Obergasse Gefällesituation

Montag, 23. Februar 2026 16:52

Planung gem. Querschnitt

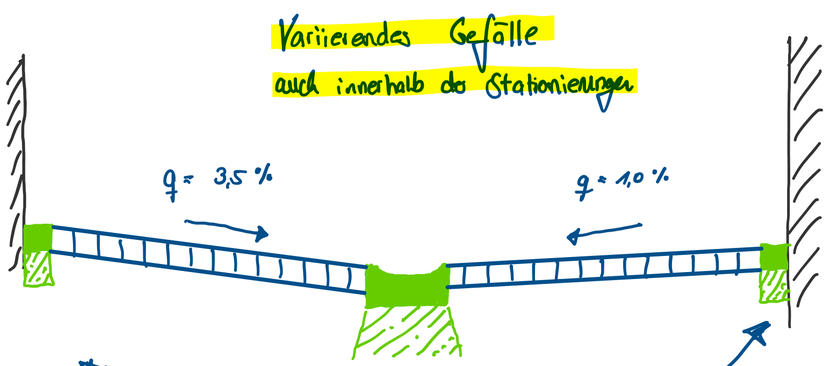
Kreuzung Obergasse / Evakirchener Str.

Gefahr vor Pfützenbildung

ca. Mitte Obergasse

- Unterschiedliche & variierende Anschlusshöhen an Bestandsgebäuden.
- Höhen können nicht geändert werden
- Dadurch zwangsläufig variierendes & z.T. grenzwertiges Gefälle bei Mittelrinnenlösung
